報告第15号 説明資料（工事請負変更契約の締結について）

断面図

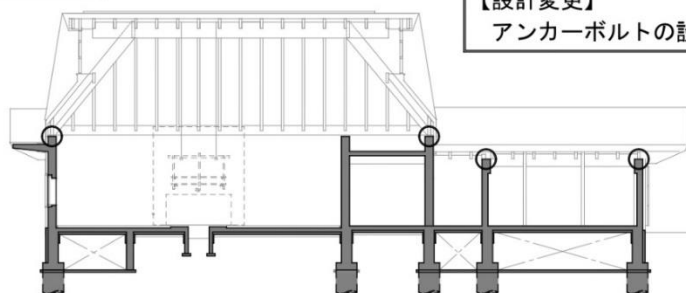
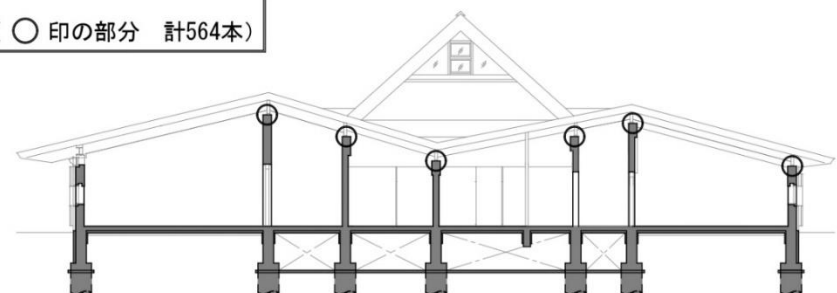
【設計変更】  
アンカーボルトの設置（○印の部分 計564本）
